Vysvětlení, doplnění zadávacích podmínek č. 1 (Dodatečná informace č. 1)

Veřejná zakázka: Nemydriatické fundus kamery pro Oblastní nemocnici Jičín a.s.

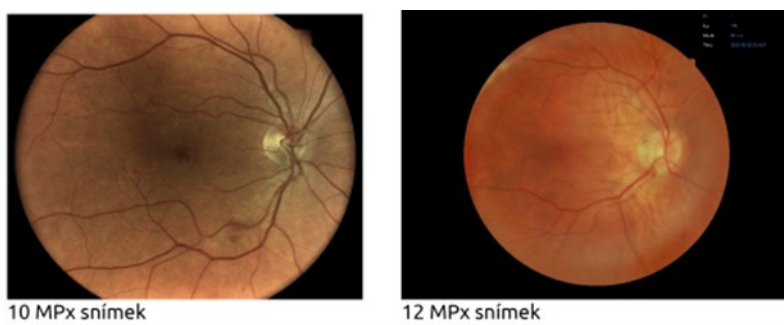
1) Minimální velikost zornice: max. 3,8 mm

Dodavatel si je vědom, že některé kamery umí pracovat i se zornicí o minimální velikosti 2,5mm. To přináší výhody ve schopnosti pořídit snímky sítnice i pacientů s menší zornicí, dále není nutné zatemnění místnosti, to vše výrazně zvyšuje procento pacientů, které lze obsloužit.

Kamery typu CenterVue či Tomey umí fotit snímky jen u pacientů s průměrem zornice od 3,8 mm.

Dotaz dodavatele: Z jakého důvodu není zvýhodněn dodavatel, který umí pracovat s menší minimální velikostí zornice?

Zadavatel v technické specifikaci uvedl požadavek: „Minimální šířka zornice pro pořízení snímku 3,8 mm“, čímž bylo myšleno, že kamera musí umět pracovat se zornicí pacienta o šířce minimálně 3,8 mm s tím, že pokud kamera umí pracovat i s menší velikostí zornice pacienta, je to výhodou. Zadavatel tedy samozřejmě

připouští i kamery, které dokáží snímkovat pacienty s menší šířkou zornice, než 3,8 mm. Zadavatel pro lepší srozumitelnost upřesňuje znění tohoto parametru v Technických specifikacích na „Schopnost pořízení snímku zornice pacienta o minimálním průměru alespoň 3,8 mm nebo menším“.

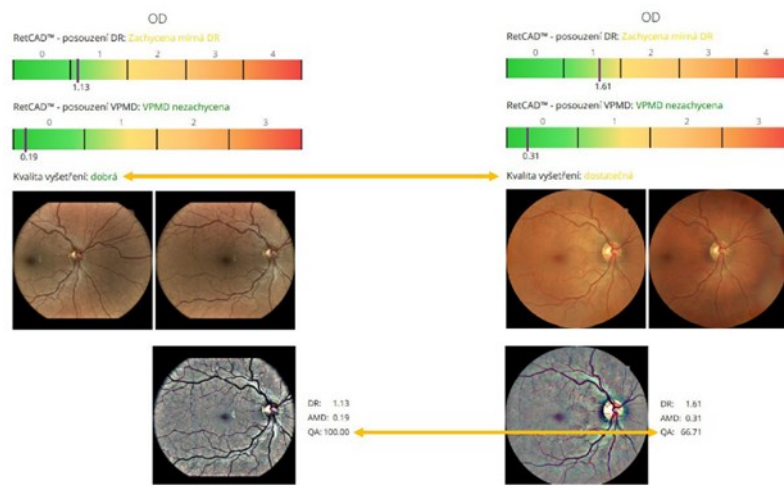
Chápeme, že zadavatel se může domnívat, že vyšší rozlišení umožňuje pořizovat kvalitnější snímky, nicméně rozlišení není jediným a ani podstatným parametrem výsledné kvality snímků. Technologie snímání obrazu je výrazně důležitější parametr, ten ale zadavatel neřeší. Dále je vhodné vzít do úvahy, že celý snímek sice může mít větší rozlišení, nicméně vyfocená část zornice může mít celkově méně pixelů než na snímku s nižším rozlišením.

Zde uvádíme příklad, že snímek s nižším rozlišením má mnohem vyšší kvalitu.

Dotaz dodavatele: Z jakého důvodu je trváno na min. 12 MPx rozlišení senzoru a rozlišení snímku 4096 x 3072 Px?

Zadavatel trvá na rozlišení senzoru min. 12 MPx a rozlišení snímku min. 4096 x 3072 Px (obecně platí, že čím více pixelů, tím kvalitnější snímek, pokud to snímač zvládne).

Komentář ke snímkům: Umělá inteligence je naučená na snímcích z DRS+ a i tedy její hodnocení snímků je subjektivní. U hodnocení DR je důležitý detail fotek, protože některá aneurysmata mohou být skutečně diskrétní.
